Behandeld door	C. Mesman	Datum	24 januari 2023
Doorkiesnummer	030-2864946	Kenmerk	10581827
E-mail	c.mesman@utrecht.nl	Onderwerp	Lombokplein beantwoording vragen Cie ROG 12 januari 2023
Bijlage(n)	1 (onderaan bijgevoegd)	Beleidsveld	Groot Merwede

Bij de behandeling van het bestemmingsplan Lombokplein in de commissievergadering Ruimtelijke Ordening en Grondzaken op 12 januari 2023 zijn een aantal vragen gesteld over het ontwerp van Lombokplein. Hieronder geven we een reflectie op de vragen die zijn gesteld met betrekking tot omdraaien rijrichting Leidseweg, Verlengde Damstraat robuuster maken en behoud van bomen op de Graadt van Roggenweg. Dit zijn onderwerpen die we niet regelen in een bestemmingsplan, maar worden verder uitgewerkt in het VO/DO van de openbare ruimte conform het vastgesteld PvE/FO. Een besluit over de rijrichting hoeft nu dus nog niet genomen te worden. Mochten er bij de verdere uitwerking wijzigingen zijn op deze onderdelen, zoals het behouden van een boom, verlengen van een invoegstrook, dan past dat binnen het bestemmingsplan dat nu ter besluitvorming voorligt.

Afbeelding 1: rijrichtingen in het PvE/FO

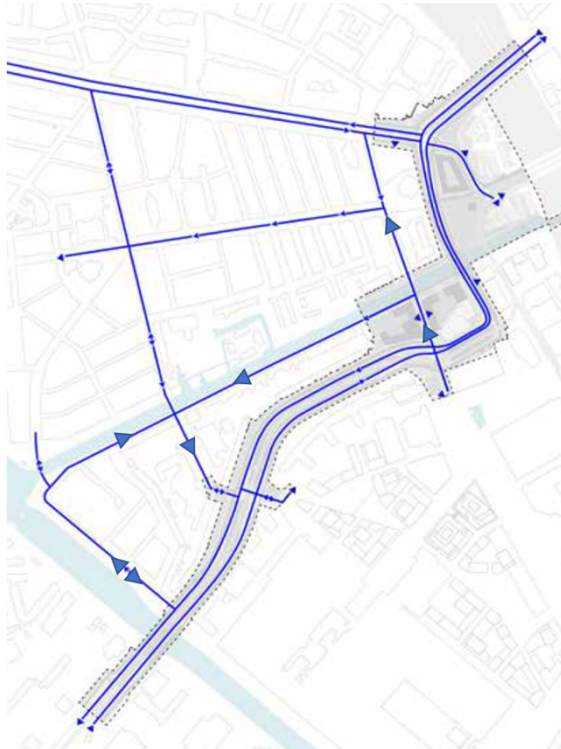
In het PvE/FO is de rijrichting op de Leidseweg tussen Verlengde Damstraat en Koningsbergerstraat omgedraaid ten opzichte van de huidige situatie. Éénrichtingsverkeer op de Leidseweg tussen de Muntkade en de Koningsbergerstraat blijft zoals in de huidige situatie, dus richting de Koningsbergerstraat. De Koningsbergerstraat heeft éénrichtingsverkeer richting de Graadt van Roggenweg. Dit is nodig omdat éénrichtingsverkeer vanaf de Leidseweg hier samenkomt, dus vanaf de Muntkade en de Verlengde Damstraat. Alleen het eerste deel van de Koningsbergerstraat vanaf de Graadt van Roggenweg is in twee richtingen ter ontsluiting van de parkeervoorzieningen aan de zuidoostkant van het gebied.

Afbeelding 2: voorstel VVD

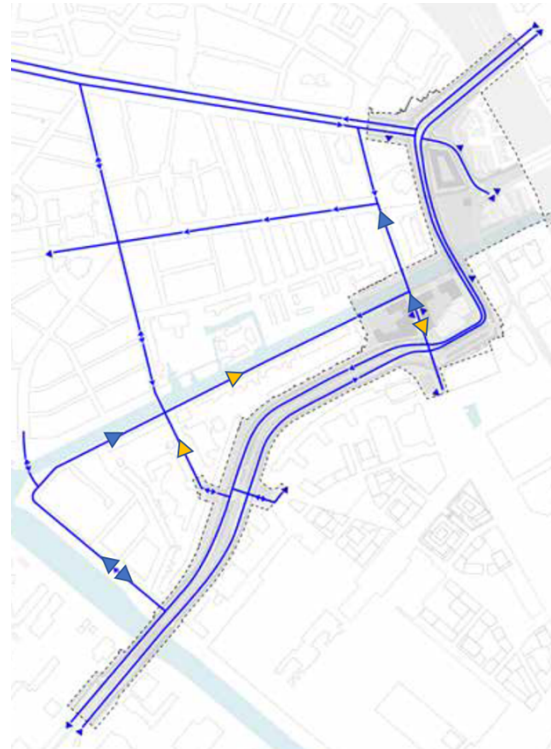
Voorstel van de VVD is om de huidige rijrichting Leidseweg te handhaven en de Verlengde Damstraat robuust uit te voeren met twee-richtingen autoverkeer en dus ook extra ruimte voor de fietsers in twee richtingen. De Koningsbergerstraat moet dan de toegang worden voor de aangelegen woonbuurt en krijgt daartoe eenrichtingsverkeer richting de Leidseweg. Zie afbeelding 2.

- Op deze kruising vinden per saldo meer verkeersbewegingen plaats. Dit heeft effect op de doorstroming van de fietsers op de Leidseweg. Dilemma: Robuustere Verlengde Damstraat

en terugdraaien van de rijrichting op de Leidseweg versus een complexere kruising met gevolgen voor de doorstroming van de fietsers en overzichtelijkheid voor de fietsers.

- Deze kruising wordt complexer, doordat er een verkeersstroom vanuit de Verlengde Damstraat richting de Graadt van Roggenweg/Croeselaan/Lombokplein aan wordt toegevoegd. Deze extra verkeersbewegingen hebben invloed op de doorstroming op deze kruising, met gevolgen voor de doorstroming van in ieder geval de auto, bussen en langzaam verkeer. De tram heeft hier absolute prioriteit, dus hiervan wordt ingeschat dat het effect op de tram minimaal is. Doordat autoverkeer met de bestemming Leidseweg in deze situatie géén gebruik meer moet maken van de Verlengde Damstraat is er sprake van minder autoverkeer dat vanaf de Graadt van Roggenweg linksaf de Verlengde Damstraat inrijdt. Daardoor kan mogelijk de linksaf voorsorteerstrook op de Graadt van Roggenweg korter, dit levert mogelijk meer groen (geen extra bomen) en/of parkeerplaatsen op. Uiteraard blijft deze route wel nodig voor autoverkeer richting de Kanaalstraat.

- Aan de noordzijde van de Graadt van Roggenweg ligt een fietspad in twee richtingen. In het voorstel met twee richtingen komt er een wachtrij van autoverkeer vanuit het noorden voor de kruising te staan, deze wachtrij blokkeert de aansluiting van het fietspad en daarmee het zicht van fietsers op ander verkeer of andersom. Dit maakt de verkeerssituatie onoverzichtelijker en daarmee de kans op ongelukken groter.

- De Koningsbergerstraat fungeert in het voorstel als ontsluiting voor de Leidseweg. Daardoor moet de linksaf voorsorteerstrook op de Graadt van Roggenweg richting de Koningsbergerstraat worden verlengd om te voorkomen dat linkasafslaand autoverkeer het rechtdoorgaande autoverkeer blokkeert.
- Een langer linksafvak gaat of ten koste van de busstrook de stad in, waardoor de doorstroming van de buslijnen niet meer kan worden gegarandeerd, of ten koste van bomen en groen en het onderhoudspad van de provincie langs de trambaan over een grote lengte.

- Omdat in dit voorstel de rijrichting in de Koningsbergerstraat wordt omgedraaid moet autoverkeer op de Leidseweg vanaf de Muntkade de hele Leidseweg afrijden richting de Verlengde Damstraat. Dat betekent extra autoverkeer over de Leidseweg (de fietsstraat).
- Er zijn geen verkeersgegevens bekend van het aantal voertuigen dat in de huidige situatie vanuit Lombok via de J.P.Coenbrug richting de Graadt van Roggenweg rijdt. Met het nieuwe voorstel rijdt dit verkeer ook extra via de Leidseweg richting de Verlengde Damstraat om daar de wijk te verlaten. Omdat de route hierdoor fundamenteel wijzigt is niet in te schatten of deze route dan nog aantrekkelijk genoeg blijft.

Om conform het voorstel van de VVD de Verlengde Damstraat robuuster te maken en beschikbaar te maken voor autoverkeer in twee-richtingen dient de rijbaan 1,0 meter breder gemaakt te worden. Dit heeft tot gevolg:

- Bij dezelfde breedte van de groenstructuur, wordt het trottoir 2 meter ipv 3 meter breed, dit voldoet aan de norm, maar gaat ten koste van de kwaliteit en toegankelijkheid van de voorzieningen voor voetgangers in deze toch drukke omgeving waar langzaam verkeer prioriteit heeft.
- Bij het opheffen/versmallen van de groenstrook, blijft het trottoir 3 meter breed, maar kunnen de 6 bomen niet meer worden ingepast. Dit gaat ten koste van de groenstructuur en het ontwerpprincipe groen tenzij.
- Minder/geen ruimte voor het inpassen van het terras op de hoek Leidseweg/Verlengde Damstraat.
- Bij handhaven van de groenstrook en het trottoir van 3 meter dient de rooilijn van het Leidseblok verplaatst te worden, waardoor het Leidseblok kleiner wordt (effect op woningen/binnentuin)

Gezien bovenstaande verkeerskundige en groen consequenties adviseren wij de reeds vastgestelde uitgangspunten uit het PvE/FO Lombokplein in stand te laten.

Zie onderstaande uitsnede uit de bomeninventarisatie, bijlage 11 van Toelichting bestemmingsplan.

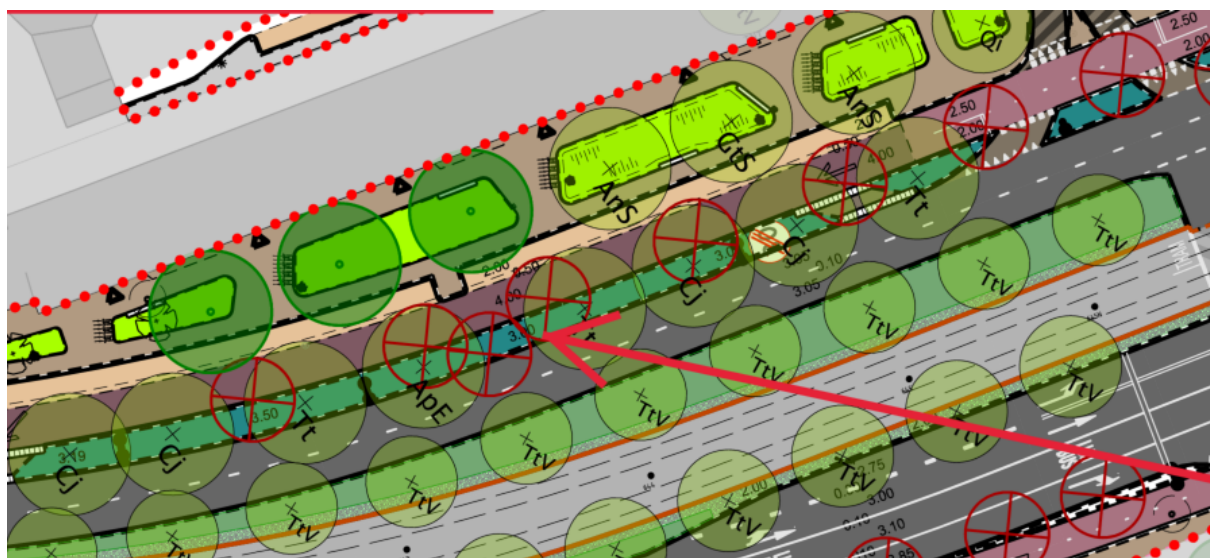
De VVD heeft gevraagd of de 5 bomen langs de Graadt van Roggenweg (ter hoogte van nummer 59 – 71) toch ingepast kunnen worden in het ontwerp.

De vraag van de VVD betreft 5 bomen in één rij op de rand van de groenstrook met de ventweg. Deze vijf bomen (allemaal iepen) hebben een onvoldoende conditie en onvoldoende toekomstverwachting, zie bomeninventarisatie (bijlage 5 PvE Lombokplein). Gezien de huidige conditie van deze bomen hebben ze een grote kans om binnen enkele jaren ziek te worden. Daarnaast zijn iepen extra gevoelig voor werkzaamheden in de omgeving en wisseling van de waterstand, wat een negatief effect heeft op de verwachte levensduur.

Gezien de grote kans dat deze bomen versneld zullen uitvallen door de werkzaamheden zijn in het ontwerp van Lombokplein deze bomen niet behouden.

In het ontwerp van Lombokplein is een wadi voorzien in de groenstrook tussen de rijbaan en de ventweg. Deze wadi is onderdeel van het afwateringssysteem. De nieuwe bomen die hier voorzien zijn, worden lager geplaatst en zijn van een ander soort, die beter bestand is tegen wisselingen van de waterstand. De huidige bomen kunnen niet gecombineerd worden met een wadi.

In het ontwerp worden drie bestaande bomen met conditie goed/voldoende aan de zijde van de woningen wel behouden. Deze bomen worden opgenomen in een boomvak. Om voor deze bomen voldoende ruimte te houden, kan het profiel niet verder die kant op geschoven worden.

Daarnaast is een zesde boom op de rand van de groenstrook met de rijbaan (stadsstraat). Deze zesde boom, heeft een voldoende conditie en voldoende toekomstverwachting. Deze boom is niet verplantbaar vanwege de soort en de leeftijd (omvang) van de boom. Om deze boom te behouden dient een aanzienlijke slinger in de stadsstraat, 3 meter vanuit de stam van boom, gemaakt te worden.
